**Avis sur le projet d'exploitation  
de Parc éolien  
à Tarzy (08)  
porté par la société FERME ÉOLIENNE DE TARZY**

n°MRAe 2023APGE90

Nom du pétitionnaire	FERME ÉOLIENNE DE TARZY
Commune	Tarzy
Département	Ardennes (08)
Objet de la demande	Demande d'autorisation environnementale de construire et d'exploiter un parc éolien équipé de 2 aérogénérateurs et 1 poste de livraison.
Date de saisine de l'Autorité environnementale	04/07/23

**Figure 2: Schéma du Projet**

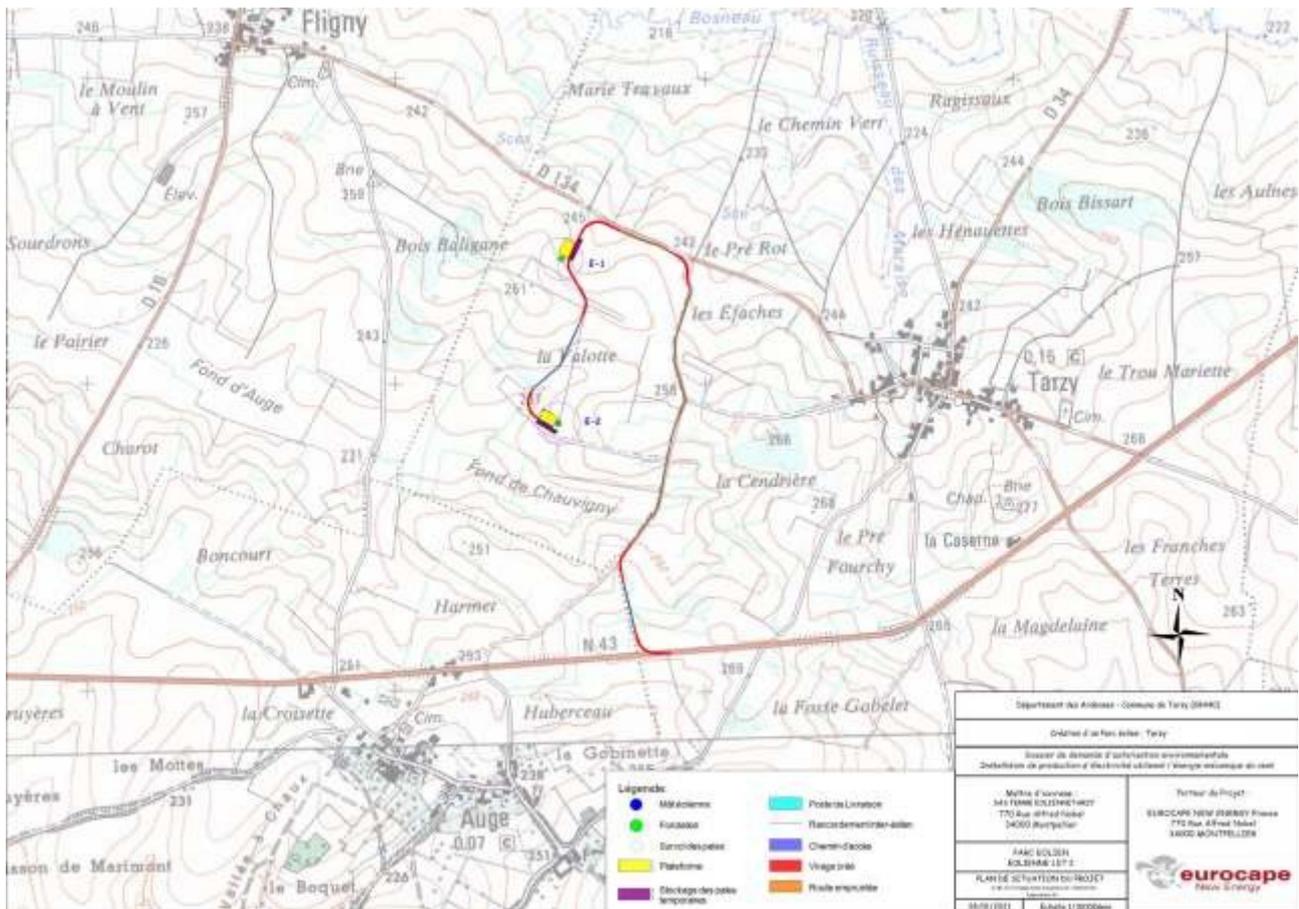
La Société française pour l'étude et la protection des mammifères<sup>16</sup> (SFPEM) recommande de proscrire l'installation des modèles d'éoliennes dont la garde au sol est inférieure à 50 m lorsque le diamètre du rotor est supérieur à 90 m, or le projet est en dehors de ces limites, avec une garde au sol de 34 m et un rotor de 131 m.

L'Ae rappelle que ces caractéristiques sont de nature à majorer l'impact des éoliennes sur la faune volante, notamment les chauves-souris et également les oiseaux.

**L'Ae recommande au pétitionnaire de choisir un modèle d'éolienne qui respecte une hauteur de garde au sol de 50 m minimum, ou de réduire le rotor à moins de 90 m en respectant une garde au sol d'au minimum 30 m.**

lisière la plus proche. La distance de 200 mètres n'est donc pas effective. Pour l'éolienne E1, une haie buissonnante située à 75 m du bout des pales, induit un risque de collision jugé modéré. Pour l'éolienne E2, une haie buissonnante et arbustive localisée directement sous la zone de survol de la machine induit un risque de collision jugé très fort.

**L'Ae recommande au pétitionnaire de respecter une distance de 200 m en bout de pales entre les machines et les boisements ou haies et de déplacer les éoliennes en conséquence.**
